con la presente si inviano le Osservazioni contro il Progetto di un impianto eolico codice

procedura ID\_VIP/ID\_MATTIM: 12691 denominato "PITIGLIANO" ubicato nei comuni di Pitigliano (GR)

**ID: Codice procedura (ID\_VIP/ID\_MATTM): 12691**

**“Progetto di un impianto eolico denominato "Pitigliano" ubicato nei comuni di Pitigliano (GR) e Sorano (GR) costituito da 20 (venti) aerogeneratori di potenza nominale 7,0 MW per un totale di 140,0 MW con relative opere connesse ed infrastrutture indispensabili”**

**Immagine 1. Vincoli ex art. 136 del CBC dal PIT della Regione Toscana e zona approssimativa dove è progettato l'impianto industriale.**

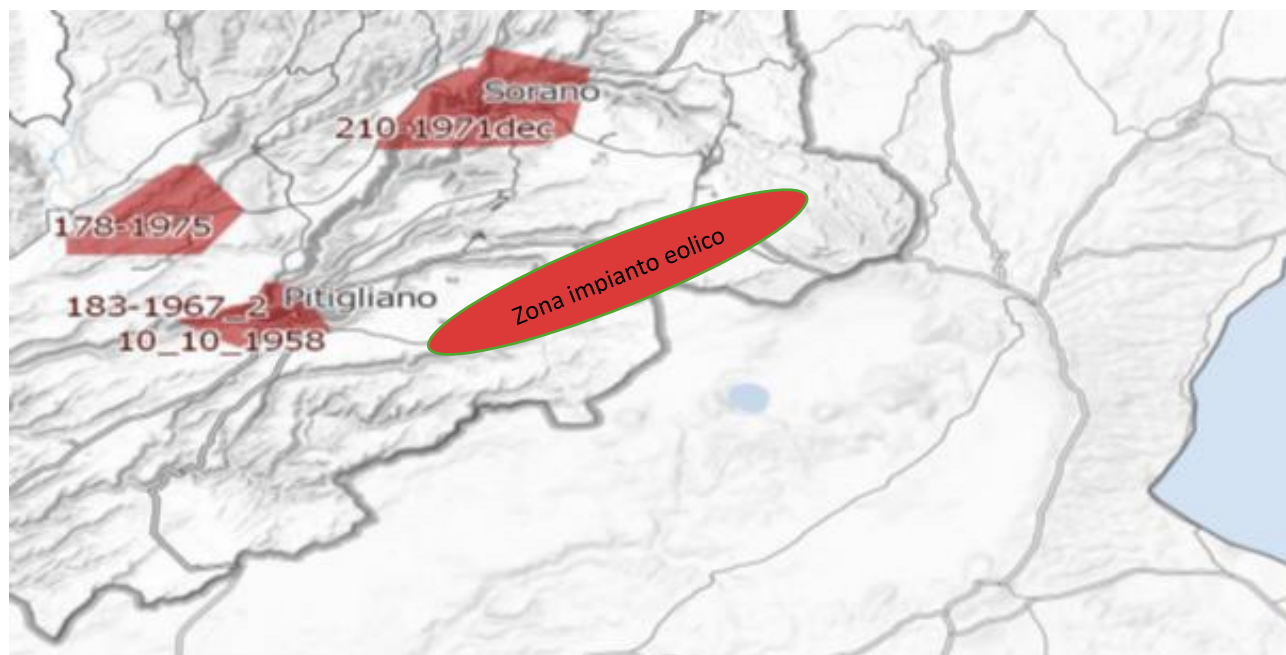
Al contrario si evidenzia che l'impianto eolico industriale citato non solo ricadrebbe con tutti e 20 gli aerogeneratori all'interno delle fasce di rispetto di 3 km di due vincoli paesaggistici di notevole interesse pubblico esistenti nella Regione Lazio e con una parte di essi nel vincolo paesaggistico del Centro abitato di Sorano ( GR) quindi in aree non idonee all'installazione di impianti di energia rinnovabile. Addirittura, alcuni aerogeneratori sarebbero ubicati a poche centinaia di metri dai perimetri dei due vincoli paesaggistici laziali ex art 136 del CBC.

*Inoltre, come sostiene la Proponente parte dell'impianto si verrebbe a trovare a 3,5 km dal centro abitato di Sorano. Infatti, tre degli aerogeneratori WTG 08, 09, 10 sono addirittura all'interno delle fasce di rispetto dei 3 km del suo vincolo paesaggistico di notevole interesse pubblico ex art 136 del CBC. Si evidenzia che così si crea*

un'ulteriore incompatibilità con la tutela del Paesaggio.

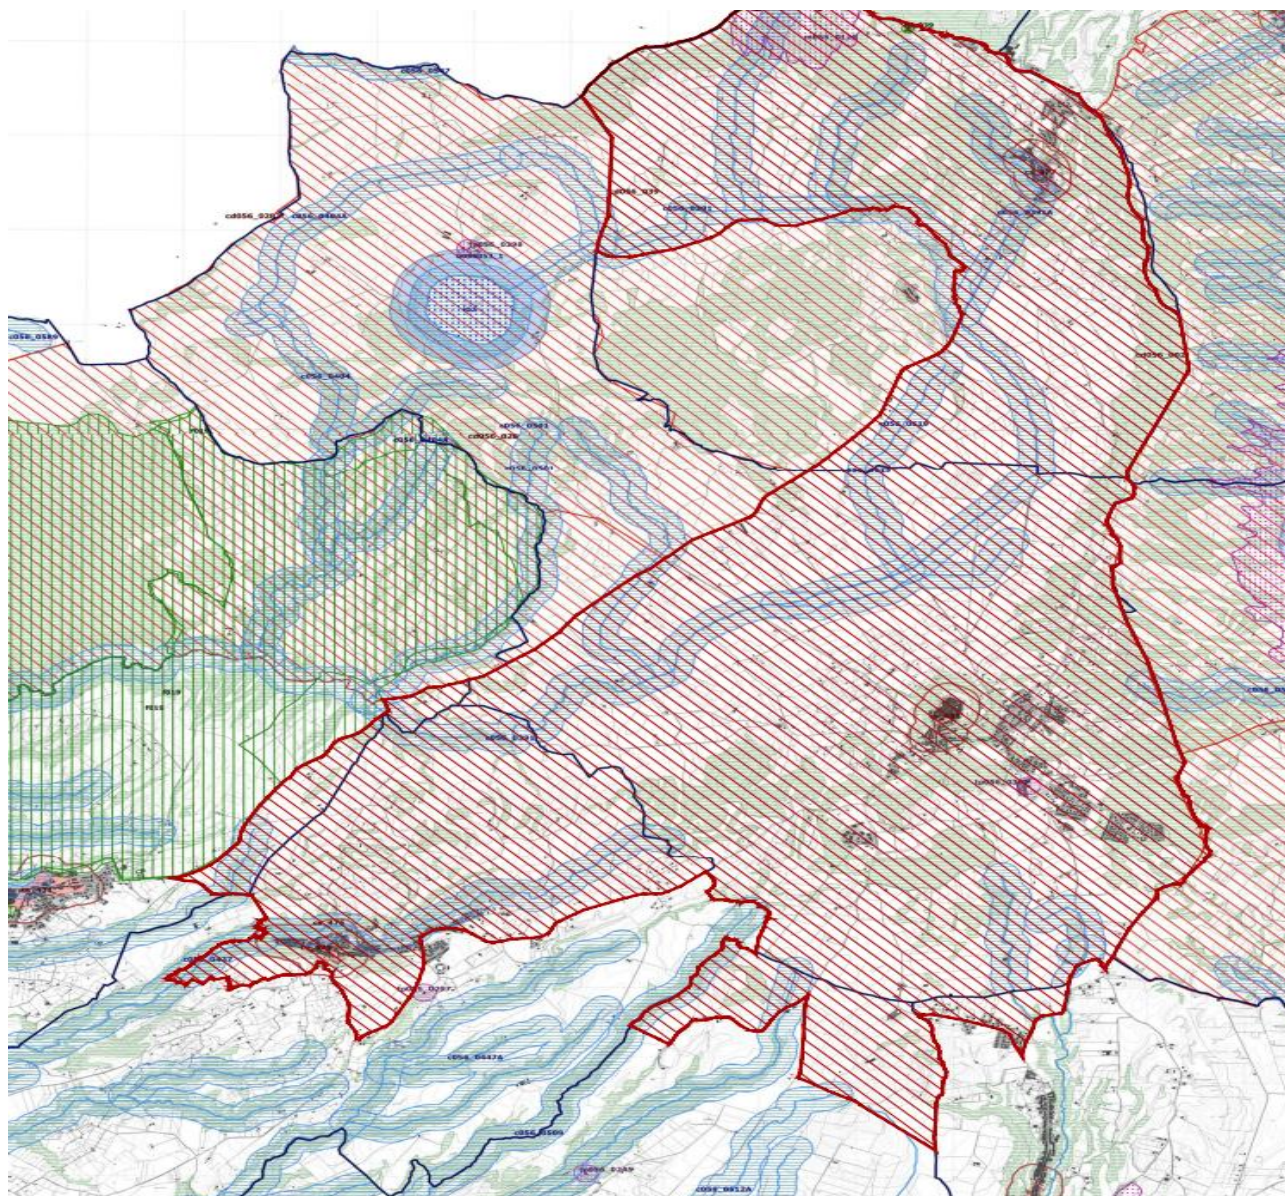
Come è illustrato nell'immagine si ribadisce che l'impianto industriale "Pitigliano" ricade completamente all'interno delle fasce di rispetto dei due vincoli di notevole

interesse pubblico e lambisce quelle di un terzo vincolo e quindi come affermato dal Consiglio di Stato nelle sentenze citate, l'impianto è insediato in area non idonea ai sensi dell'art. 20 comma 8 lettera c quater del D.Lgs. n. 199/2021 e ss.mm.ii al contrario di quanto sostiene la proponente.

**Immagine 3. Cumulo di una parte di impianti eolici, fotovoltaici e geotermici industriali in progettazione ed esistenti intorno all’eolico industriale “Pitigliano”.**

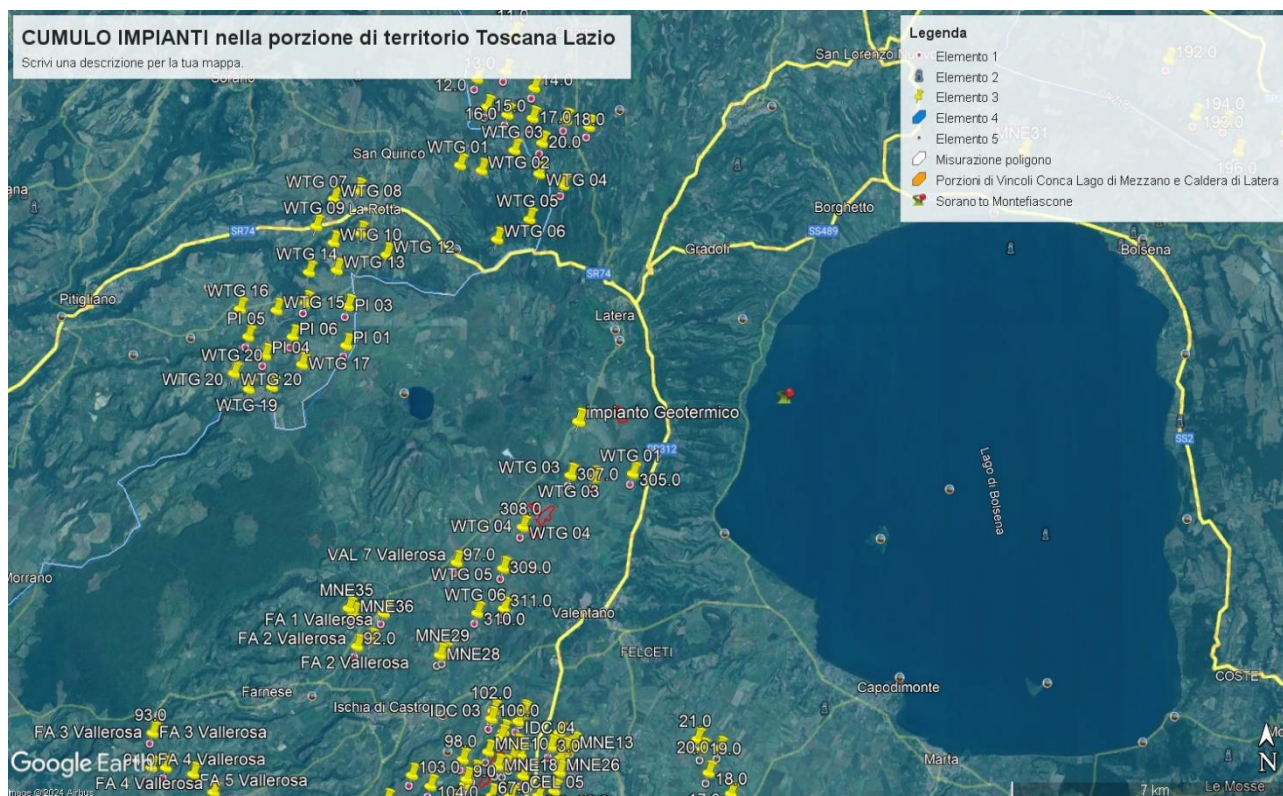
Tornando alle Linee guida nazionali, l’allegato IV dedica il paragrafo 3 agli impatti visivi e quelli sui Beni Culturali, Paesaggistici, Naturalistici e Culturali, dove viene detto che la valutazione dell’impatto visivo dovrà essere effettuata tenendo conto “**degli elementi caratterizzanti e qualificanti il paesaggio, effettuata alle diverse scale di studio (vasta, intermedia e di dettaglio...**”. Le analisi debbono non solo definire l’area di visibilità dell’impianto eolico industriale, **ma anche il modo in cui l’impianto viene percepito all’interno del bacino visivo**. Le analisi visive debbono inoltre tener in opportuna considerazione **gli effetti cumulativi derivanti dalla compresenza di più impianti**”. Nella Relazione Paesaggistica e nello Studio di Impatto Ambientale prodotte dalla proponente come già evidenziato è stato ignorato il vincolo paesaggistico di notevole interesse pubblico ex articolo 136 del Codice dei

Beni Culturali “*Ambito paesaggistico, geologico e geomorfologico dell’orlo della caldera di Latera ...*” Non vengono nemmeno citati gli impianti eolici in progetto al MASE, il “Rempillo” (6 aerogeneratori) e un altro in verifica amministrativa di 14 aerogeneratori e 72, 6 MW. Ad oggi nei territori di Pitigliano, Sorano e in quello limitrofo potenzialmente potrebbero essere insediati 40 aerogeneratori alti 200 metri e larghi 170. Ma la proponente non cita neanche altri impianti che creerebbero il cumulo e quindi maggiore impatto. Infatti, sul territorio della “Città del Tufo” (Sorano e Pitigliano) impatterebbero anche l’impianto eolico “Montarzo” di Onano con 13 aerogeneratori con le dimensioni ricordate, l’altro eolico industriale nel territorio di Valentano con sette aerogeneratori (stesse dimensioni), gli impianti di Farnese con un minieolico di 3 Torri alte 60 metri già installate in località Poggio del Crognolo e l’impianto eolico industriale “Vallerosa” (7 aerogeneratori alti 200 metri e larghi 158 metri) in procedura VIA presso la Regione Lazio. Inoltre, altri impianti del minieolico già presenti a Valentano, Cellere e Piansano e due progetti eolici industriali con le stesse dimensioni (200 m x 170 m) nel Comune di Ischia di Castro. La valutazione del cumulo non prende neanche in considerazione gli impianti industriali di fotovoltaico e agrivoltaico in progetto a Farnese, Valentano, Ischia di Castro, Cellere. L’impianto geotermico in procedura Via al MASE, progettato nella Caldera di Latera. Quindi è stata effettuata una valutazione del potenziale impatto cumulativo non veritiera a dispetto di quanto affermato dalla proponente che sostiene di aver preso in considerazione uno spazio di 10 km intorno al suo impianto per gli impatti che si creerebbero.

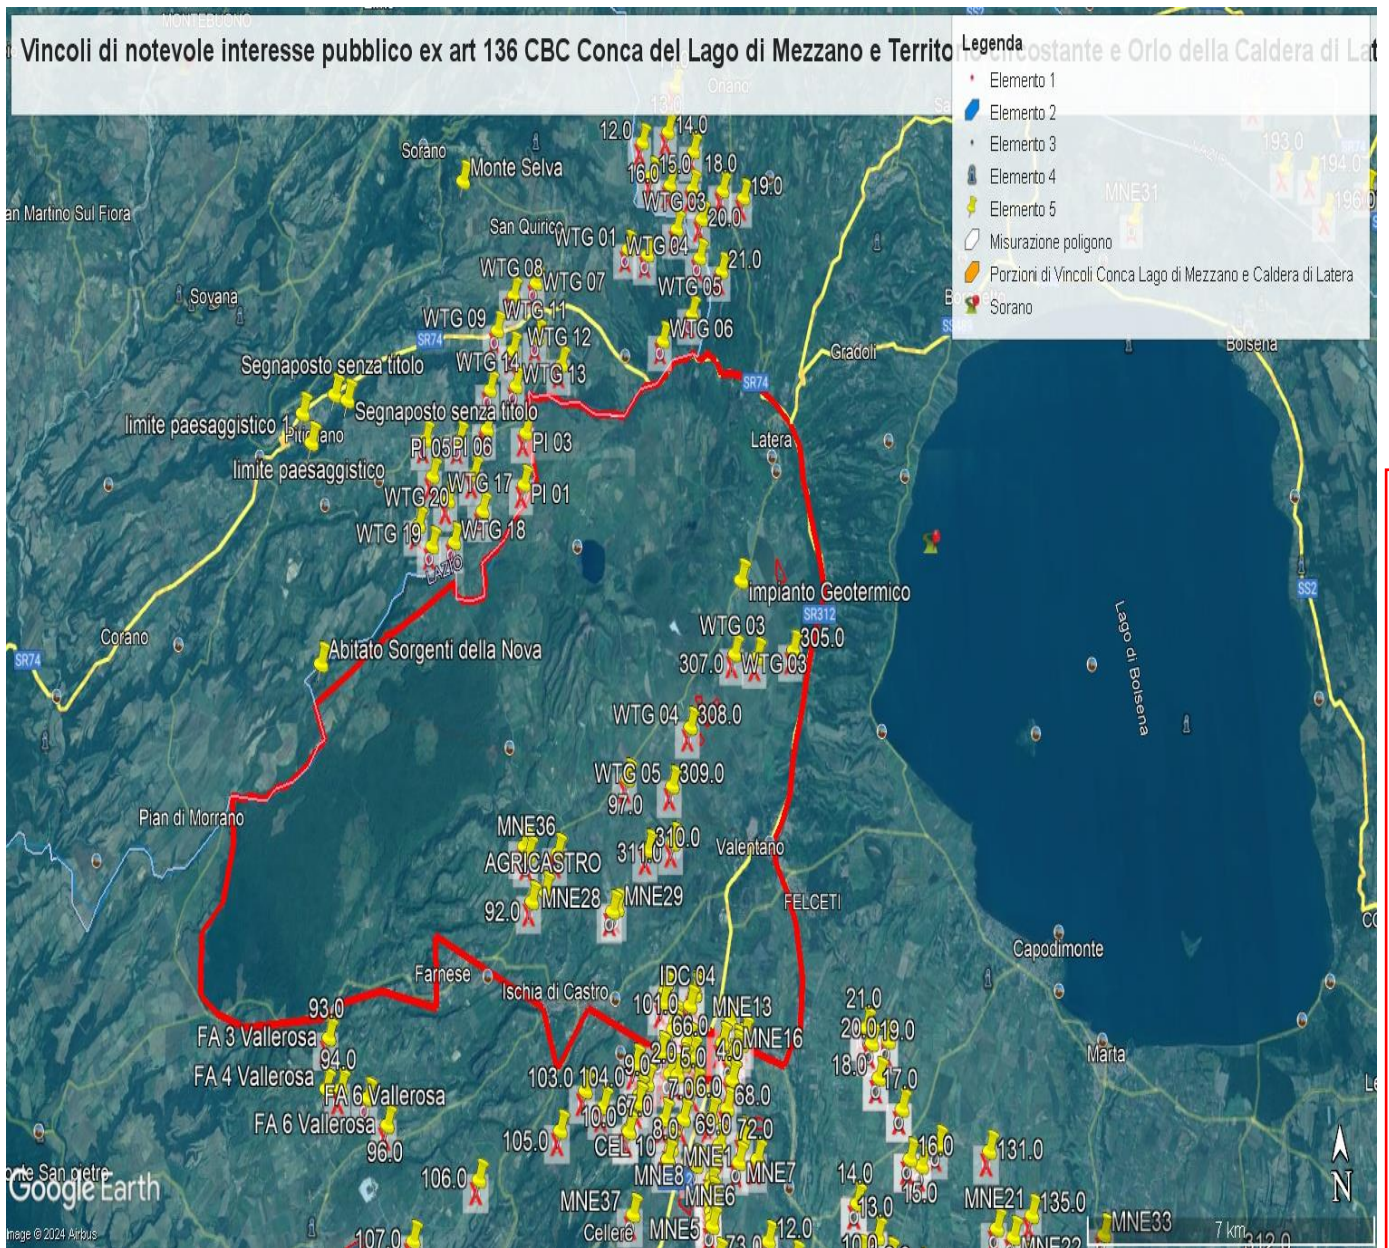
e schiantandosi cadrebbe direttamente sulla strada regionale e un'altra la WGT 09 a 235 metri dalla stessa facilmente raggiungibile dai pezzi creatisi in un eventuale schianto e anche la WGT 08 a 310 metri sempre in zona di relativo pericolo. Le pale WGT 10, 12 e 13 si trovano invece a 60 – 70 metri da una strada sterrata che collega abitazioni e strutture agricole mentre la WGT 14 a poco più di 200 metri. La pala WTG 16 si trova a 320 metri dalla Strada Provinciale Pantano ed a soli 100 da una strada sterrata che collega abitazioni e strutture agricole. La WTG 20 si trova a soli 160 metri da una strada sterrata che collega due Agriturismi. Anche queste costituisce un pericolo per l'incolumità delle persone e degli animali in caso di schianto o di rottura di parti dell'aerogeneratore. E' noto che possono verificarsi rotture della lama in rotazione o di pezzi della stessa e a volte anche crolli dell'intero aerogeneratore o spezzamento (meglio *rottura*) della torre a causa di incendi o eventi atmosferici estremi sempre più frequenti anche nei nostri territori. Uno dei principali eventi che comporta la rottura della lama è rappresentato dalla fulminazione atmosferica anche se le lame sono idoneamente protette contro questi fenomeni mediante ricettori metallici disposti alle estremità delle lame ed idoneamente collegati a terra. Nel caso di rottura accidentale di un elemento rotante a seguito di distacco, attraverso le leggi della balistica classica è possibile determinare le probabili traiettorie dell'elemento. Infatti, nota la velocità di rotazione e le caratteristiche geometriche, si può procedere all'applicazione delle leggi della fisica per giungere ad una stima esatta delle traiettorie. Purtroppo, la stima è chiaramente semplificata vista la complessità del problema e le molte variabili che entrano nel calcolo, soprattutto per ciò che riguarda le azioni aerodinamiche di portanza, resistenza e momento aerodinamico di difficile definizione soprattutto in caso di frammenti irregolari e di geometrie incognite. In letteratura esistono degli studi condotti relativamente a questa specifica tematica. Uno dei riferimenti è rappresentato dallo studio condotto dalla società Vestas Wind System: "Vestas V80 – Blade Trow calculation under normal operationing

conditions (2001)”. Detto studio riporta la stima della traiettoria di una pala eolica in condizioni di normale funzionamento sia per la pala intera che per eventuali frammenti. Lo studio ipotizza che, in assenza di forze aerodinamiche, la massima gittata si ottiene quando la pala si distacca dal rotore con un angolo di 135° azimut, considerando quale unica forza inerziale quella di gravità con approccio quindi conservativo e a vantaggio di sicurezza. Viene quindi calcolato il tempo di volo considerando la velocità verticale iniziale applicata al centro di gravità. Nota la durata di volo e conoscendo le componenti orizzontali e verticali della velocità è possibile definire la traiettoria dell'elemento distaccatosi. Le conclusioni dello studio analitico del fenomeno, **basato su grossolane approssimazioni anche dichiarate**, ha dimostrato che è opportuno evitare la presenza di ricettori sensibili al probabile distacco di organi rotanti nella circonferenza di raggio 85 m dall'asse dell'aerogeneratore. A pag 7 del Documento prodotto dalla proponente “ Relazione gittata” a pag 7 si afferma *“Nella definizione del Layout del Parco di Pitigliano-Sorano in un intorno di ampiezza pari a 212,04 m che rappresenta il valore di gittata reale stimato non ricade nessun punto sensibile”*. Questo valore della gittata massima oltre a non essere assolutamente condivisibile e non realistico in quanto addirittura di poco superiore all'altezza della pala non è neanche veritiero perché abbiamo visto che la S.R 174 maremmana sarebbe interessata dal crollo della pala WGT 07 e altre strade provinciali e secondarie sarebbero interessate dalla vicinanza di altri aerogeneratori sopra meglio individuati.

Infatti, il fenomeno della gittata massima è molto più complesso da stimare analiticamente, per questo si rimanda all'esperienza dei costruttori più esperti i quali indicano detto fenomeno come molto raro con una variabilità di ritrovamenti dei frammenti a distanze molto varie, in relazione ai numerosi fattori che possono condizionare l'evento, l'orografia, la velocità del vento, la direzione, le azioni aerodinamiche di portanza che potrebbero spingere a centinaia di metri frammenti di elementi rotanti, come purtroppo avvenuto già in

passato. Il rischio è elevato sia per gli abitanti che si trovano entro i 500 metri lineari sia per gli agricoltori che si troveranno a coltivare i suoli sottesi dall'impianto o nelle attività di ricezione legate agli agriturismi sia per i veicoli che si troveranno a transitare sulle strade regionali, provinciali, comunali o vicinali citate. Per questo ulteriore motivo legato all'incolumità delle persone e degli animali chiediamo che venga espresso parere contrario alla realizzazione dell'impianto eolico "Pitigliano".

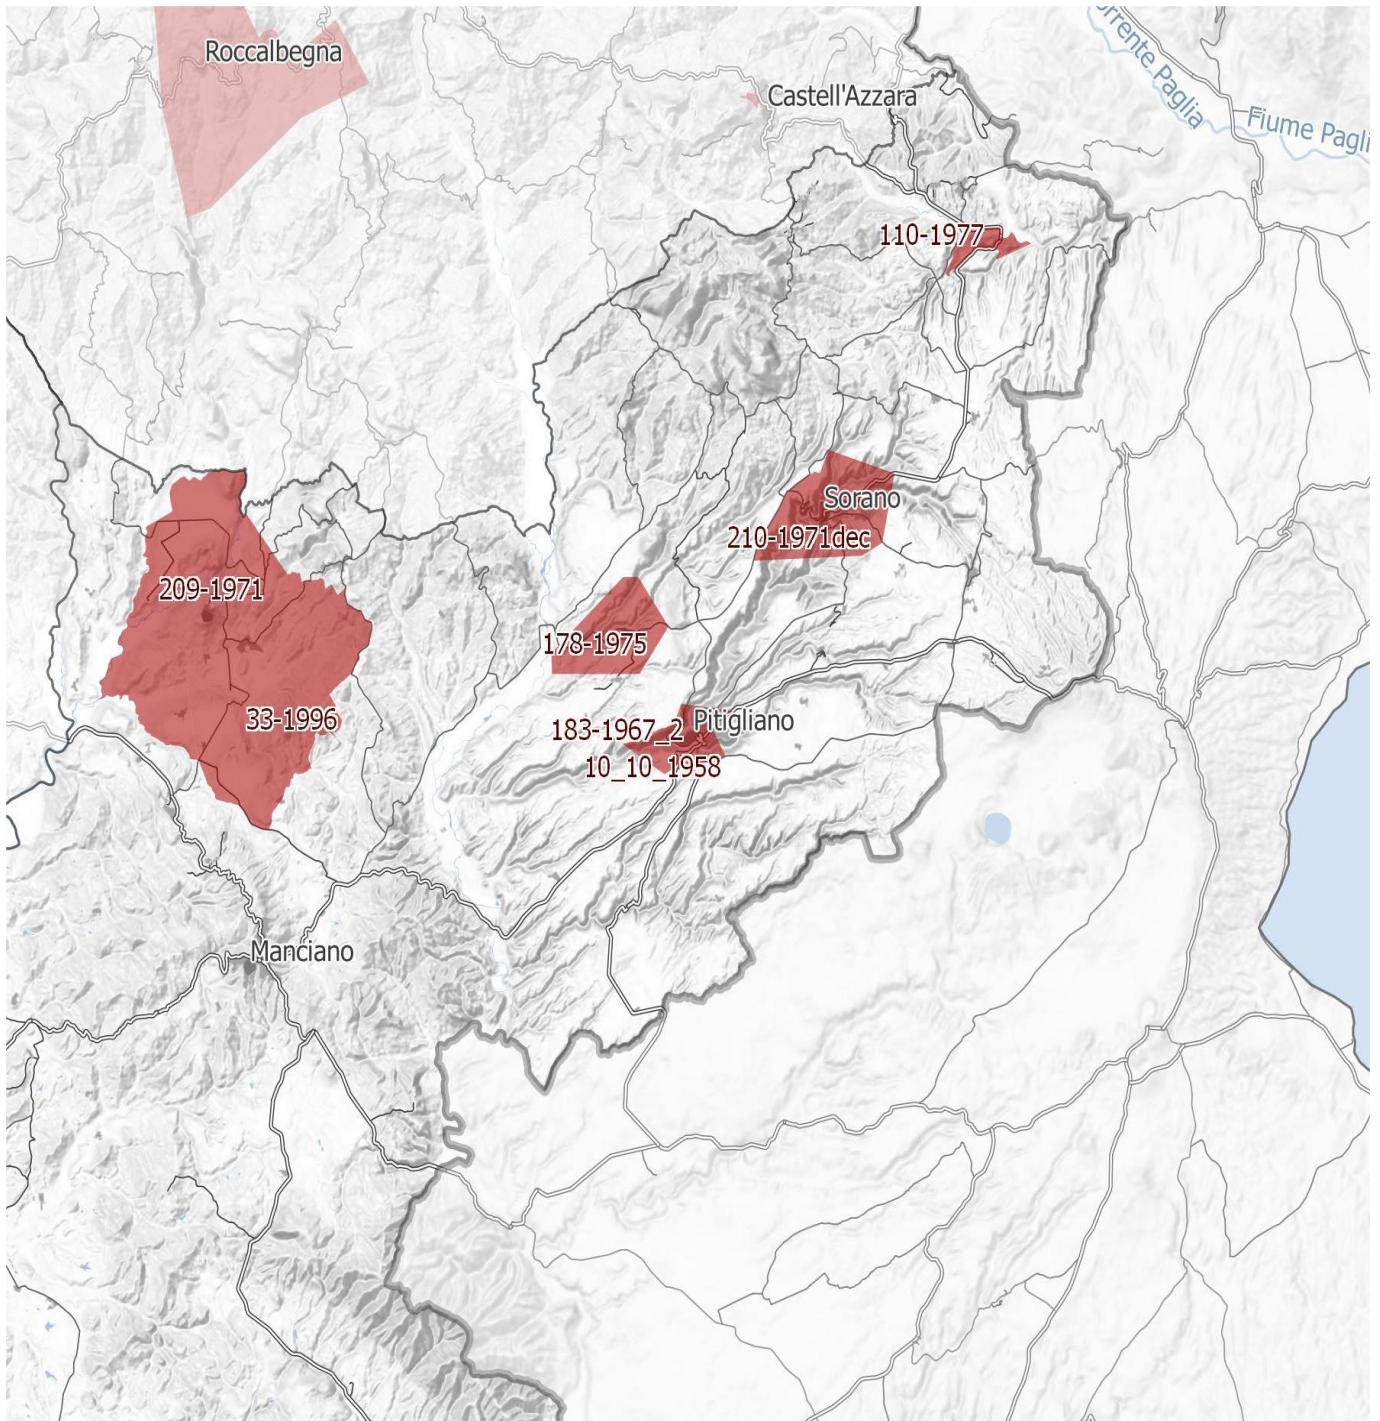
**IMMAGINE n. 4** Si evidenzia che i tre aerogeneratori WTG 07, WTG 08 e WTG 09 impattano con il vincolo paesaggistico di notevole interesse pubblico del Centro Storico di Sorano. Il WTG 07 si troverebbe a 2828 m, WTG 08 2504 e WTG 09 2990. Il cavidotto dell'impianto invece impatta in buona parte del Vincolo paesaggistico ex art. 136 del CBC del Centro Storico di Pitigliano.
